## **Dossier d'enquête préalable à la déclaration d'utilité publique**

RD137- Desserte de Luçon depuis l'autoroute A83

**Pièce F1 : Bilan de la concertation/ Délibérations**

#### Bilan de la concertation publique du 22 novembre 2021 au 3 janvier 2022

Figure 2 : Variantes 1, 2 et 3 du projet - Commune de SAINT-JEAN-DE-BEUGNÉ

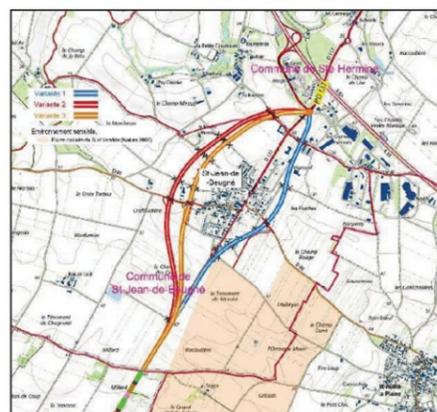
- seules 2 personnes sont favorables aux variantes Ouest :
  - La première estime que les variantes 2 et 3 constituent la meilleure solution pour résoudre le point noir du giratoire A 83 / RD 137, l'été en période de grande affluence ;
  - La deuxième personne considère que le tracé Est est trop proche des maisons d'habitation.
  - Sur ces deux aspects, les réponses sont abordées plus loin dans le présent bilan.
- Le reste des personnes s'exprime directement au sujet de la variante 1 (Est), cette dernière semblant entérinée pour elles, mais nécessiteront selon elles des ajustements et points de vigilance qui seront traités dans les sujets abordés ci-après.
- Une personne, propriétaire de terrain, se félicite de ce projet qui, s'il aboutit, lui permettra de venir s'installer dans la commune.

- Une contribution demande que le parti d'aménagement à 2x2 voies soit justifié.
- Une autre contribution (résident de SAINT-JEAN-DE-BEUGNÉ) est favorable à un contournement Ouest de cette commune qui, selon elle, traverse des terres irriguées alors que la variante Est impacte une dizaine de maisons. Si le tracé Est est définitivement retenu, elle accepte une 2x2 voies si la vitesse est limitée à 90 km/h dans la zone de SAINT-JEAN-DE-BEUGNÉ, de manière à permettre un éloignement du tracé avec des courbes plus prononcées.

- Le GAEC OUVRARD, exploitant au lieu-dit « La Butte Rouge » alerte le Département, sur le fait que le tracé de la variante 2 passerait directement sur un bâtiment photovoltaïque construit il y a 1 an et non reporté sur les plans. Habitant à côté de leur siège d'exploitation, les gérants de cet EARL s'inquiètent du devenir de leur cadre de vie à proximité immédiate des variantes 2 et 3.

Figure 3 : Variantes A, B, C et D du projet - Commune de SAINTE-GEMME-LA-PLAINE

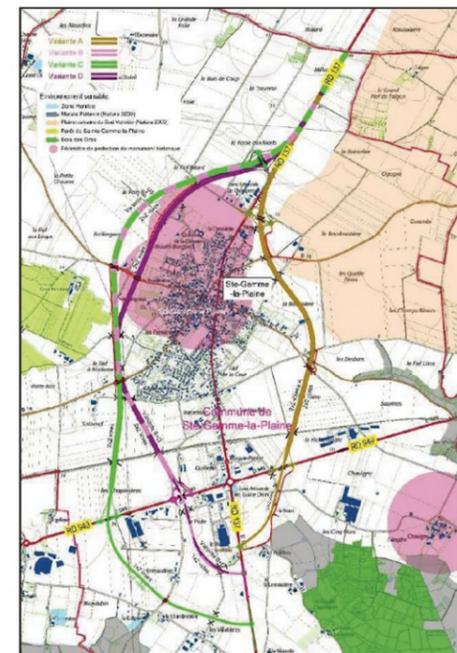
- 7 contributions confirment que les variantes Ouest sont plus impactantes que la variante Est sur les plans agricole ou environnemental, deux contributions évoquant notamment pour les variantes Ouest l'effet de coupure avec la forêt de SAINTE-GEMME-LA-PLAINE. Une autre contribution souligne que la forêt à l'Ouest du bourg constitue un élément important de la vie et de l'histoire Gemmoise, et le poumon vert de la commune.

- Le GEASG, qui a élaboré une contribution collective sous forme d'un dossier remis par 22 exploitants, évoque la possibilité d'une variante Ouest reliée à la rocade Nord de LUÇON au lieudit « La Joséphine » qui n'a pas été étudiée, mais souligne que cette variante a comme inconvénient majeur de laisser le trafic se dirigeant vers LA ROCHELLE traverser toujours à minima l'agglomération de SAINTE-GEMME-LA-PLAINE. Le GEASG met en avant l'utilité du projet et de la variante Est (variante A).

- Pour la variante Est, une contribution met en avant l'impact agricole et la nécessité de démontrer l'utilité publique du projet ainsi que le choix du tracé.

Une contribution exprime ses inquiétudes sur le tracé de la variante A qui toucherait 4 zones classées sur le plan archéologique, le projet étant l'occasion de les connaître et les valoriser.

Sans pour autant toucher Natura 2000, il est possible de décaler le tracé proposé vers l'Est. Ce nouveau tracé s'éloignera ainsi du siège d'exploitation du GAEC BIENVENUE ainsi que du bourg et des habitations. Afin d'éviter l'inondabilité de la route par les effets des résurgences de nappes phréatiques (voir réponse remarque ci-après), le profil devra être traité en remblai. Pour éviter des impacts en
